Autorité environnementale

**Avis délibéré de l'Autorité environnementale sur
le contournement Est de Rouen -
Liaison A28 - A13 (76 et 27)**

n°Ae : 2015-98

Figure n° 4 : Les variantes étudiées sont regroupées en familles :
A (8 variantes), B(24) et C(10)

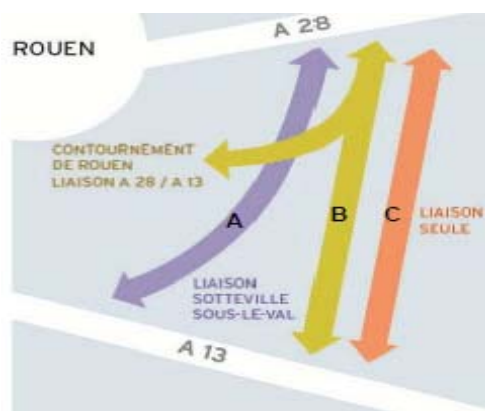
Parmi les variantes examinées par le dossier, celles empruntant le fuseau élémentaire « SSV » (pour Sotteville-sous-le-Val, dites « famille A » p.E1-350), regroupant en une seule les branches Ouest et Sud du projet, présentent une diminution des fonctionnalités du projet mais évitent une partie très substantielle de ses impacts environnementaux, par réduction de la longueur du tracé et suppression des traversées de la Seine et de la forêt de Bord. Les arguments cités par la conclusion rejetant (p.E1-354) ces variantes issues du débat public semblent, en l'état, peu satisfaisants :

- le constat que ces variantes ne répondent pas à l'objectif de desservir directement la vallée de l'Andelle n'est pas très convaincant, puisque cet objectif traduisait déjà le choix d'un barreau autonome vers l'Eure. De fait, le dossier prend le parti, paradoxal, d'examiner ces variantes, « *affiné[es] à un niveau technique équivalent aux autres tracés* », tout en respectant scrupuleusement la décision ministérielle de 2006, avec laquelle ces variantes sont peu compatibles ;

- ces variantes sont décrites comme nécessitant une très lourde reconfiguration de l'autoroute A13, avec un échangeur particulièrement compliqué³⁹, assorti de « *collectrices sur 7 km de part et d'autre, impactant les trois échangeurs existants : Criquebeuf, Tourville-la-Rivière et Oissel* », « *conduisant à la réalisation de viaducs qui viendront élargir ceux existants* » (deux traversées de la Seine). Cet échangeur semble cependant loin d'avoir été optimisé, comme l'ont été (cf. § 1.2.1) celui de l'A13 à Incarville, et de l'A28 à l'extrémité nord⁴⁰, après le choix du tracé.

- plus généralement, les arguments selon lesquels ces variantes seraient moins fonctionnelles semblent contredits par l'étude de trafic (cf. sa « variante 6 »), selon laquelle il s'agit des variantes amenant les plus forts trafics⁴¹.

L'Ae recommande de mieux justifier le rejet des variantes positionnant le raccordement de l'autoroute A13 à Sotteville-sous-le-Val.

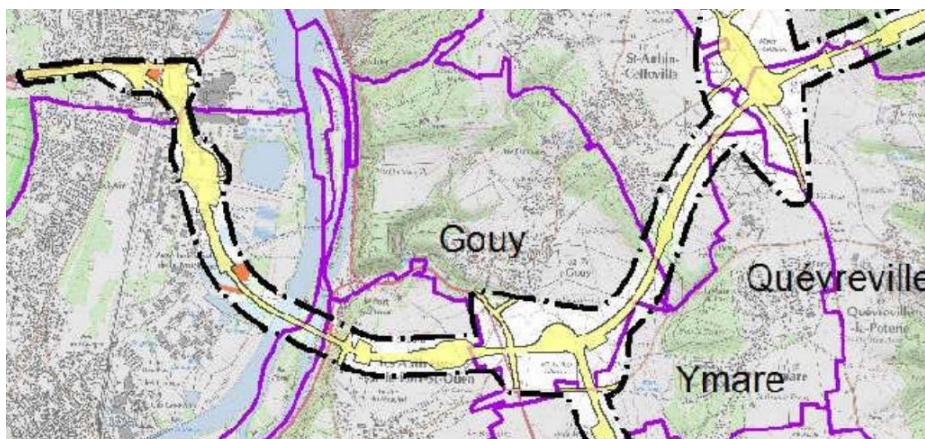
L'Ae considère que, si cette situation n'est pas toujours parfaitement satisfaisante, elle n'empêche pas que les principaux impacts environnementaux soient suffisamment bien identifiables pour donner lieu à une enquête publique de DUP. Certains approfondissements du dossier sont cependant indispensables, selon l'Ae, pour que cette condition soit complètement remplie. Dans la suite du présent avis, l'Ae formule les recommandations qu'elle estime nécessaires pour consolider cette identification des impacts, puis revient sur la formalisation des engagements du maître d'ouvrage, et sur l'actualisation future de l'étude d'impact.

Figures n° 7 et 8 : Effet du projet sur les trafics de véhicules légers (à gauche) et de poids lourds (à droite), en 2024. Chaque cartouche indique le trafic journalier prévu en 2024 avec projet, puis la différence par rapport à la situation 2024 sans projet³². Source étude Cerema, juin 2015.

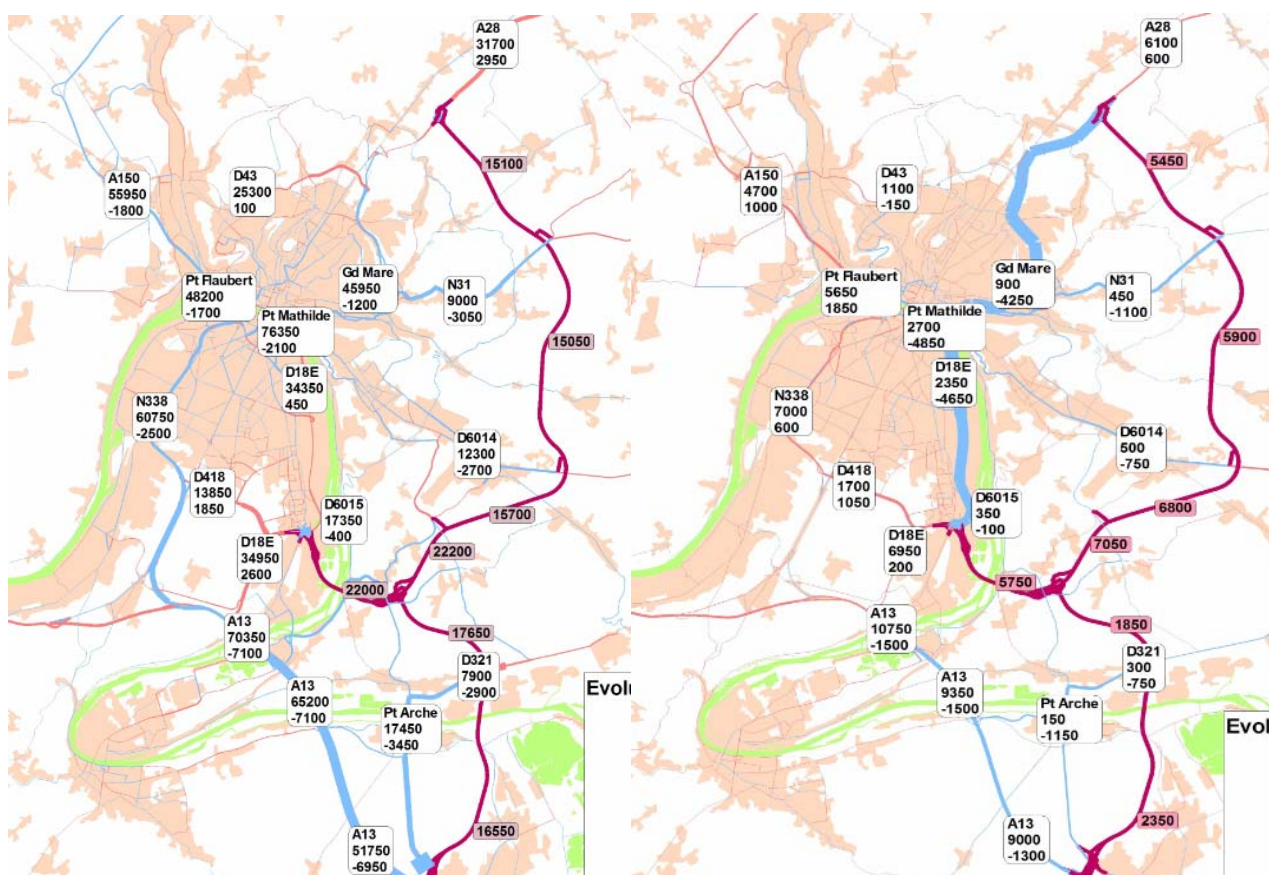
L'Ae rappelle que les trafics à attendre dépendent du niveau de péage fixé, ce qui justifie l'importance que celui-ci soit relativement bien connu, et affiché de manière transparente, dès la présente enquête publique ; et que les estimations de trafics présentées précisent systématiquement sous quelle hypothèse de péage elles ont été construites.

L'Ae recommande de préciser si l'appel d'offres laissera aux entreprises candidates la possibilité de proposer des niveaux de péage différents de ceux actuellement pris comme donnée d'entrée des calculs de trafic ; et dans quelle mesure les trafics, à prendre en compte pour l'évaluation des impacts, en seraient alors modifiés.

Figure n° 9 : Périmètres envisagés pour la restriction aux poids lourds en transit. Source étude d'impact.

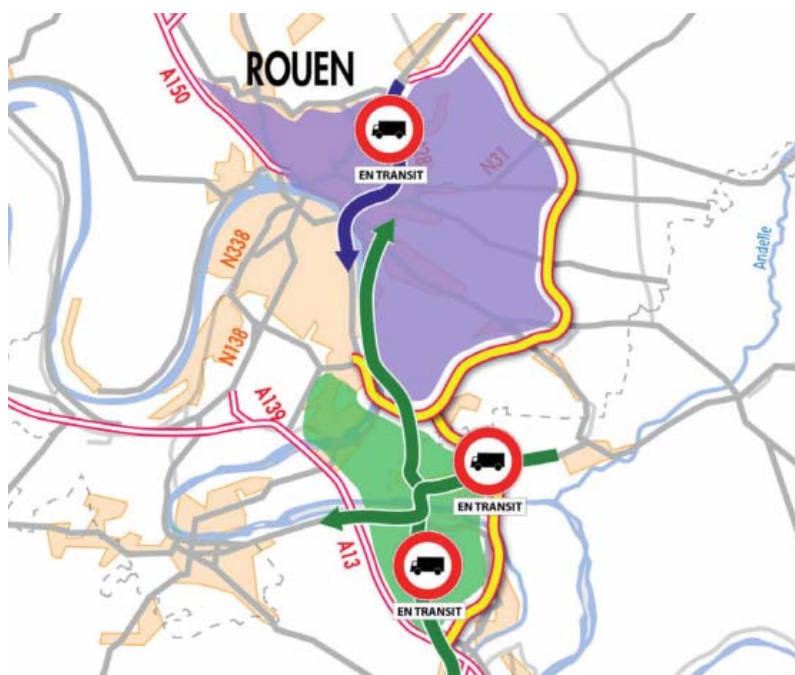
L'Ae relève que ces interdictions jouent un rôle important dans la réussite du projet. En effet :

- le trafic de poids lourds représente en première approche presque la moitié de la justification du projet³³,
- il apparaît peu vraisemblable que le plus important des flux de poids lourds prévus sur la liaison, à savoir celui qui l'emprunterait entre l'A28 (extrémité nord) et le rond-point des Vaches (extrémité ouest), s'y reporte spontanément et massivement, étant donné la faiblesse du gain de temps³⁴ et le montant du péage³⁵.

Il serait donc nécessaire de s'assurer, dès le stade de la présente DUP, que les restrictions de trafic pourront réellement être mises en œuvre. La question du contrôle semble essentielle : puisque la restriction ne s'appliquera pas aux poids lourds effectuant une desserte locale, présents en nombres non négligeables, ceux en transit pourront être tentés de ne pas la respecter, aucun signe extérieur ne les distinguant des premiers. Le dossier devrait donc, selon l'Ae, apporter des éléments démontrant l'efficacité des mesures envisagées pour interdire le transit des poids lourds³⁶.

L'Ae recommande au maître d'ouvrage, pour que l'étude d'impact ne surestime pas la réduction des trafics et des nuisances induites par le projet en centre-ville :

- **de préciser les moyens à mettre en œuvre pour assurer que les interdictions de trafic aux poids lourds en transit soient respectées ;**

- *si possible, de présenter les retours d'expérience d'interdictions mises en place dans un contexte comparable.*
